PROGETTO PER LA REALIZZAZIONE DI UN IMPIANTO PER LA PRODUZIONE DI ENERGIA ELETTRICA DA FONTE EOLICA, AI SENSI DEL D.LGS N. 387 DEL 2003, COMPOSTO DA N° 7 AEROGENERATORI, PER UNA POTENZA COMPLESSIVA DI 29,4 MW, SITO NEL COMUNE DI VALVA (SA) E OPERE CONNESSE NEL COMUNE DI CALABRITTO (AV)

**DOCUMENTAZIONE INTEGRATIVA E RICHIESTA DI AUTORIZZAZIONE
ALL'ACCESSO SUI FONDI ALTRUI, EX ART. 15 DPR 327/01**

Oggetto: [ID_VIP: 5407] Istanza per il rilascio del provvedimento VIA nell'ambito del provvedimento unico ambientale ai sensi dell'art. 27 del D.Lgs. 152/2006 e ss.mm.ii., relativo al progetto per la realizzazione di un impianto eolico composto da 7 aerogeneratori da 4,3 MW per una potenza di 30,1 MW, sito nel Comune di Valva (SA) e le relative opere di connessione nel Comune di Calabritto (AV) – **Trasmissione documentazione integrativa nonché Richiesta di autorizzazione all'accesso sui fondi altrui ex art. 15 D.P.R. 327/2001 e di proroga del termine per le integrazioni**

Avendo pertanto già provveduto a rispondere a tali note/osservazioni con la presente si riscontrano unicamente le richieste della Commissione Tecnica di verifica dell'impatto ambientale VIA e VAS di cui alla nota prot

Figura 3 :Sovrapposizione tra i layout. In rosso il parco eolico autorizzato, in blu la proposta di variante

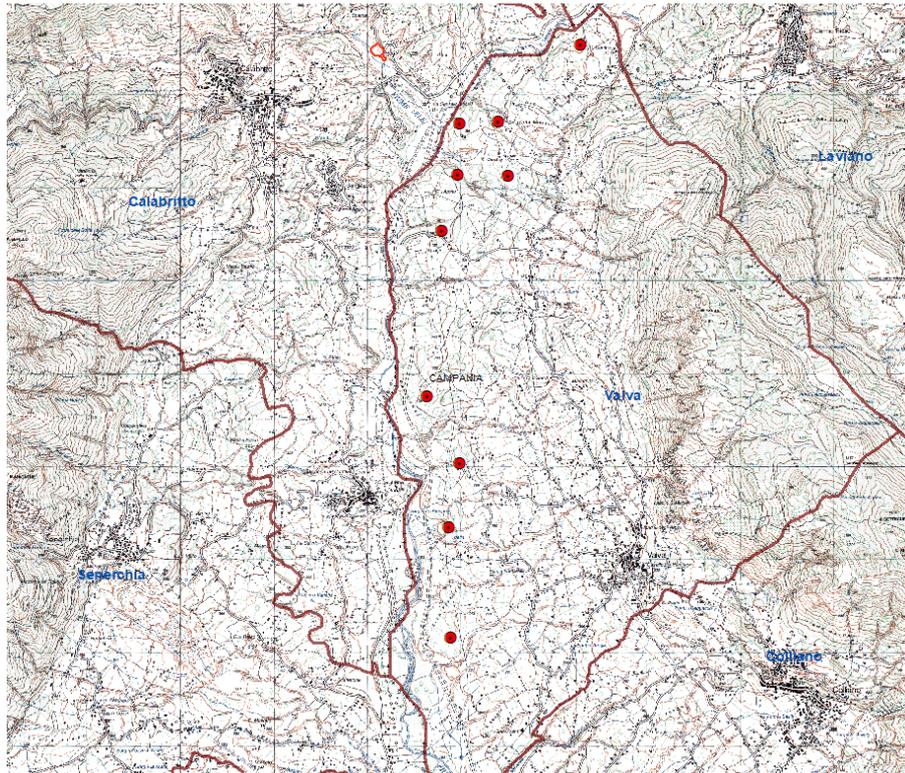
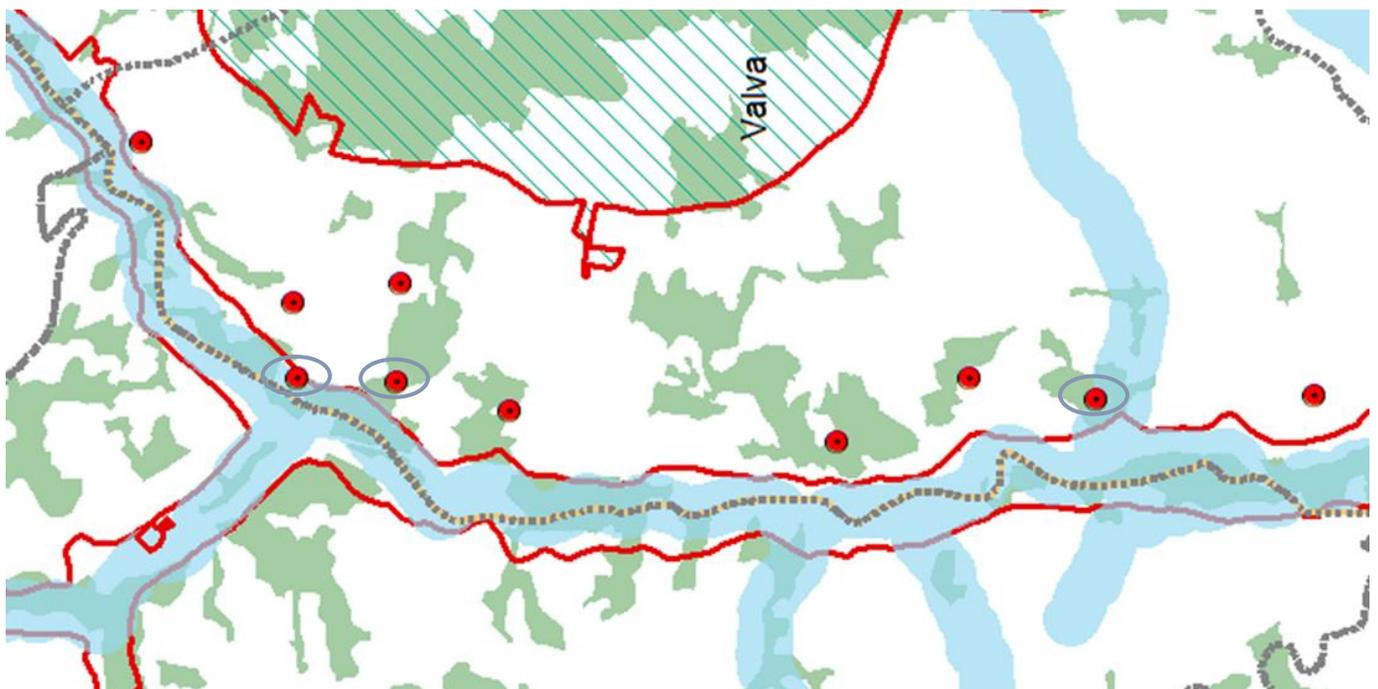
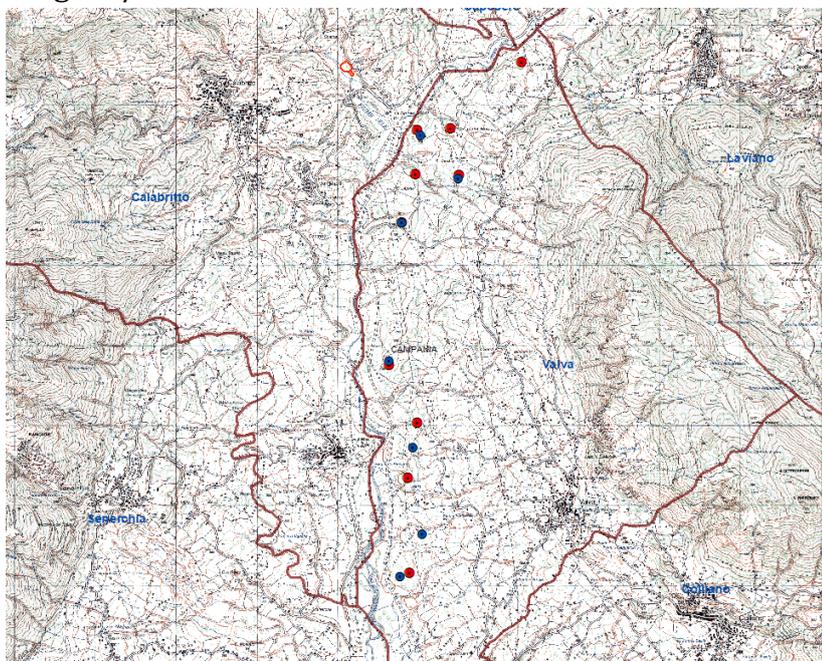
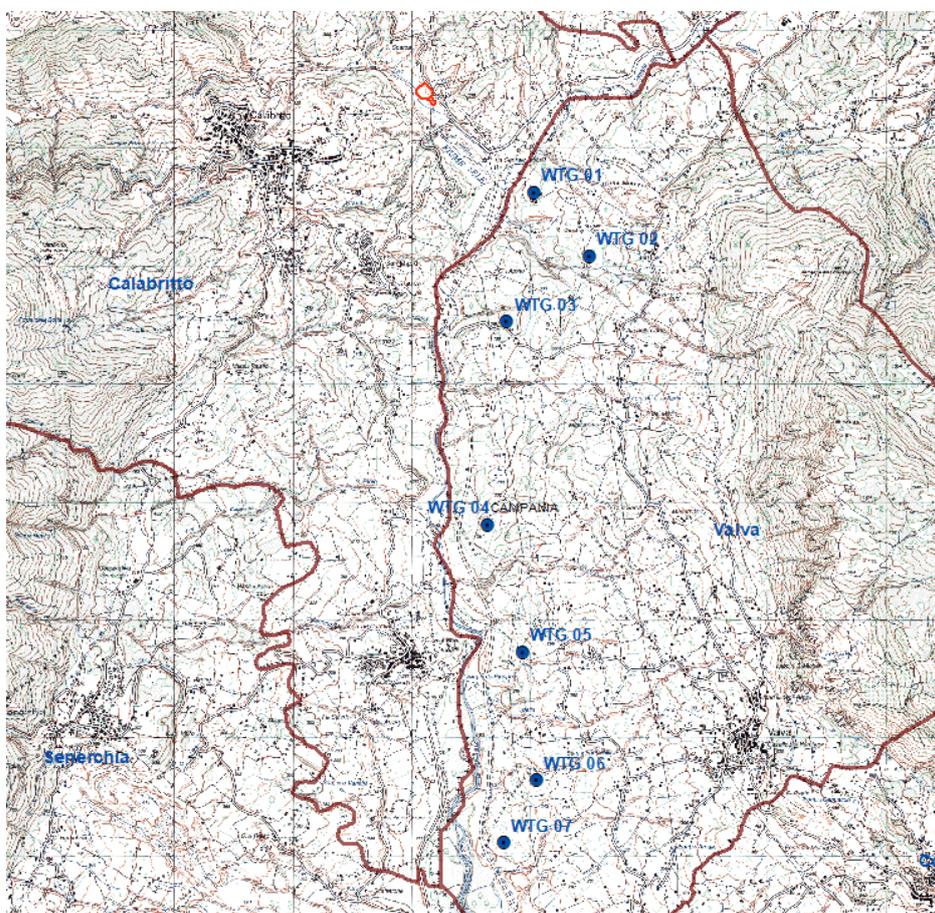
- Il tema delle alternative progettuali deve essere trattato in modo approfondito e con riferimento ad eventuali dettagli rispetto alle criticità ecologiche e paesaggistiche (possibili alternative localizzative sul layout proposto). Ciascuna delle possibili ragionevoli alternative deve essere analizzata con equilibrio tra fattori d'impatto e produttività potenziale, e a scala adeguata per ogni tematica ambientale coinvolta, al fine di effettuare il confronto tra i singoli elementi dell'intervento in termini di localizzazione, aspetti tipologico-costruttivi e dimensionali, processo, uso di risorse, limitazione degli impatti cumulativi, ecc, sia in fase di cantiere sia di esercizio.

ALTERNATIVA 1 - PROGETTO AUTORIZZATO

Il progetto autorizzato è costituito da 10 aerogeneratori modello SIEMENS SWT 3 -113 da 3 MW con altezza al mozzo pari a 99.5 m per un'altezza totale dal suolo pari a 156 metri.

Dalla sovrapposizione con i principali vincoli ambientali e paesaggistici, il layout dell'alternativa 1 risulta interferente, per tre aerogeneratori con aree protette Natura 2000 e con aree bosco.

ALTERNATIVA 2

Al fine di migliorare l'inserimento paesaggistico-ambientale dell'impianto, il layout è stato ridimensionato eliminando 3 turbine, aumentando l'interdistanza tra gli aerogeneratori, scegliendo una turbina di taglia superiore (modello tipo Vestas V 136m da 4,2 MW, con rotore avente diametro pari a 136 metri e dell'altezza al mozzo di circa 82 metri) e ottimizzando il posizionamento rispetto all'orografia dei luoghi.

Inoltre le macchine sono state spostate dai vincoli paesaggistici ope-legis ex art.142 del D.Lgs42/04 -Boschi e SIC

Piazzola WTG 01

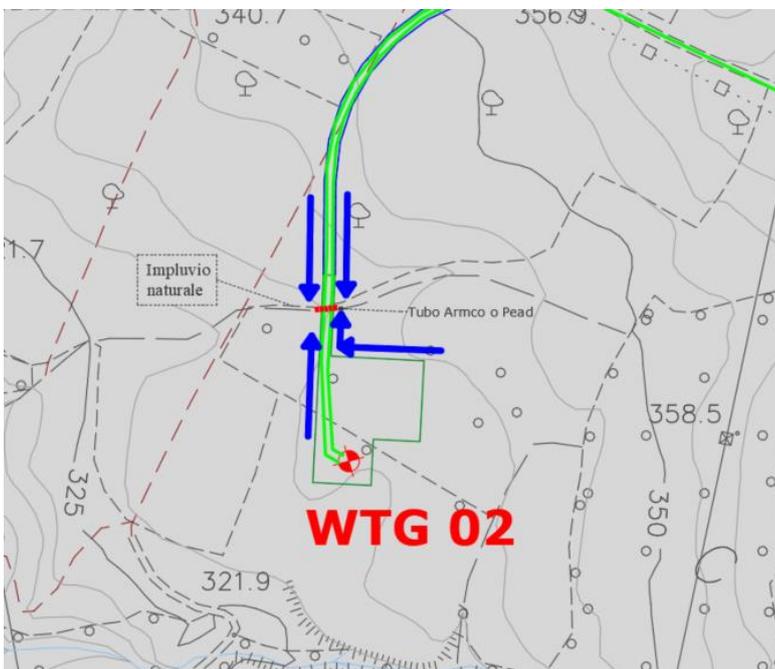
- In particolare, visti gli innumerevoli attraversamenti dei corsi d'acqua lungo il versante ed in prossimità del fondo valle alluvionale, si richiede di dettagliare maggiormente tali attraversamenti, le tecniche e le soluzioni che saranno adottate per mitigare gli impatti con le eventuali falde idriche superficiali e con le acque di ruscellamento. Descrivere le eventuali interazioni delle fondazioni profonde previsti per gli aereogeneratori con le eventuali falde idriche.

Direzione di scarico acque di ruscellamento verso l'impluvio naturale più vicino

La piazzola WTG 01 raccoglie le acque di ruscellamento e le deriva verso la loro destinazione originale ovvero l'impluvio posto a Nord, lo stesso vale per la strada di nuova costruzione che collega la piazzola alle strade esistenti.
